Rapport de l'inspection des installations classées

Visite d'inspection du 06/11/2025

PATRIZIA FRANKFURT KAPITALVERWALT UNGSGESELLSCHAFT MBH

Références : 20251209-RAP-DAEN1301
Code AIOT : 0010300158

N° 7 Stockages extérieurs

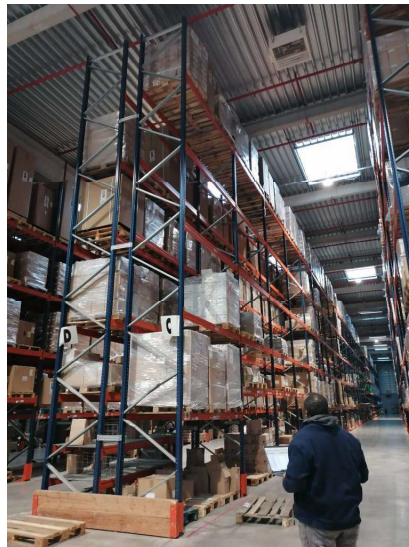
Constats : Lors de la visite il a été constaté des stockages de matières combustibles à l'extérieur du site côté Sud (palettes en bois empilées).
Demande à formuler à l'exploitant à la suite du constat : L'exploitant doit justifier que les stockages extérieurs ne peuvent pas être à l'origine d'un incendie pouvant se propager à l'entrepôt et respectent les prescriptions et distances applicables.
Respect de la prescription : 
Type de suites proposées : Avec suites
Proposition de suites : Demande de justificatif à l'exploitant
Proposition de délais : 2 Mois
